**Всемирный форум для согласования
правил в области транспортных средств****Рабочая группа по общим предписаниям,
касающимся безопасности****110-я сессия**

Правила № 67 (транспортные средства СНГ)**Предложение по дополнению к поправкам серии 01
к Правилам № 67 (транспортные средства СНГ)****Представлено экспертом от Европейской ассоциации
по сжиженным нефтяным газам***

«Приложение 2А – Добавление 1

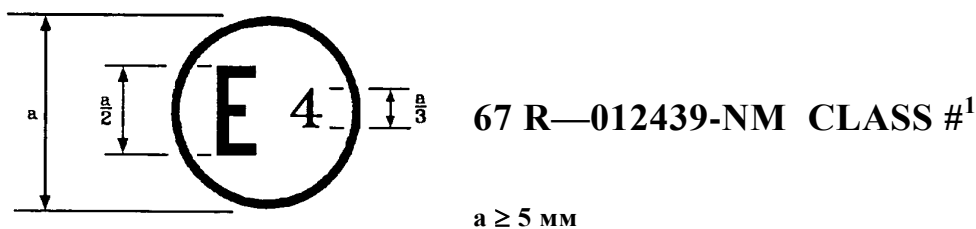
Приложение 2А, включить новое добавление 1 следующего содержания:

Схема знака официального утверждения типа неметаллических, металлических либо смешанных (металлических/неметаллических) элементов оборудования СНГ и элементов оборудования СНГ, содержащих неметаллические, металлические либо смешанные (металлические/неметаллические) части, совместимые с бензиновым топливом. Буквой N обозначаются неметаллические элементы оборудования. Буквой М обозначаются металлические элементы оборудования. Буквами NM обозначается комбинация металлических и неметаллических элементов оборудования. (См. пункт 6.17 настоящих Правил.)
